**Departamento: MEDIO AMBIENTE****Expediente: 001/2022/2045****Asunto: TITULAR: "PSF SEROL" (INFRAESTRUCTURA DE EVACUACIÓN)****ACTIVIDAD: CENTRAL FOTOVOLTAICA****INFORME MEDIOAMBIENTAL**

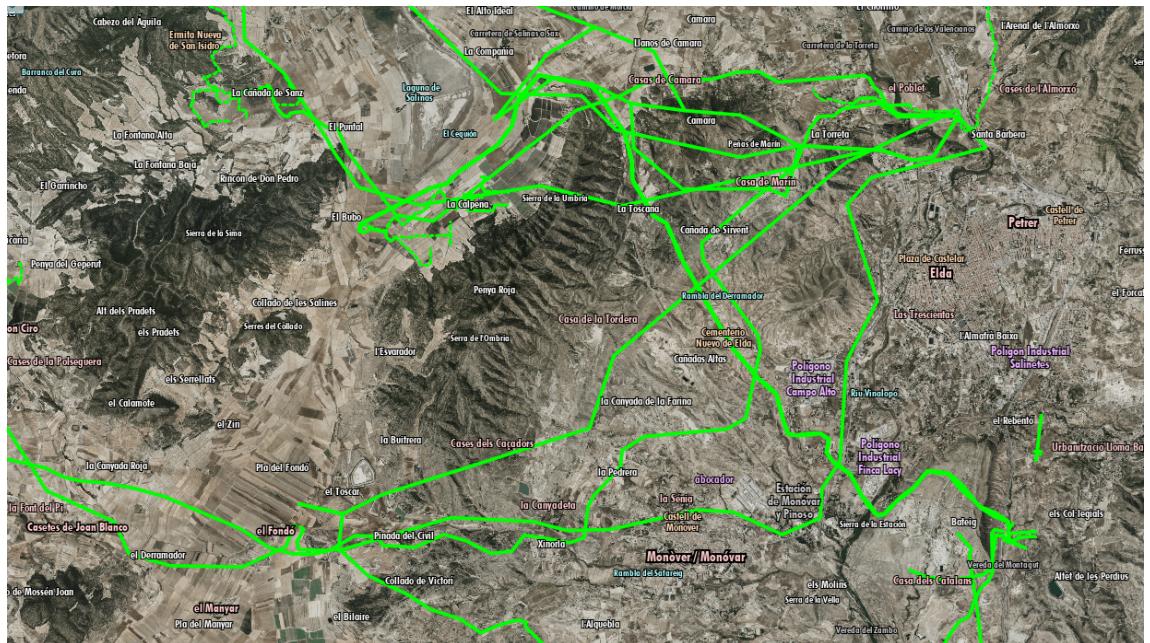
- la alternativa 6 pasa por la zona de Las Cañadas, rodeado de terrenos forestales y con apenas otro tipo de infraestructuras eléctricas de ese tipo, mientras que la alternativa 1 lo hace rodeando la sierra de la Umbría por el sur, por donde están tramitándose, otras líneas de evacuación con las que se podría compartir instalaciones como se puede comprobar en la parte inferior de esta imagen:

- la alternativa 6 sube a lo alto de la sierra de Bateig mientras que la 1 la rodea por el sur, siendo cuestiones que en una comparación en un estudio de alternativas para la integración paisajística saldría claramente beneficiada la alternativa 1.

- que tras la detección de errores en el análisis de alternativas en cuanto a la valoración sobre la afección al terreno forestal estratégico (PATFOR) por parte de las líneas de evacuación eléctrica, se invalide la elección de la alternativa 6 en beneficio del trazado de la alternativa 1.

2. que se efectúe nuevo estudio de integración paisajística sobre la base del trazado de la alternativa 1 de la linea de evacuación eléctrica hasta el enlace con la SET PETREL
3. Que se cumpla con los criterios generales para la localización e implantación de centrales fotovoltaicas contenidos en el Decreto Ley 14/2020, en concreto en lo referente al artículo 8, punto G, evitando trazados de lineas eléctricas por zonas naturales que no tienen estas infraestructuras y se haga sinergia con otras lineas y proyectos ya existentes y proyectadas a fin de evitar multiplicidades de lineas y mayores impactos paisajísticos y ambientales al territorio.
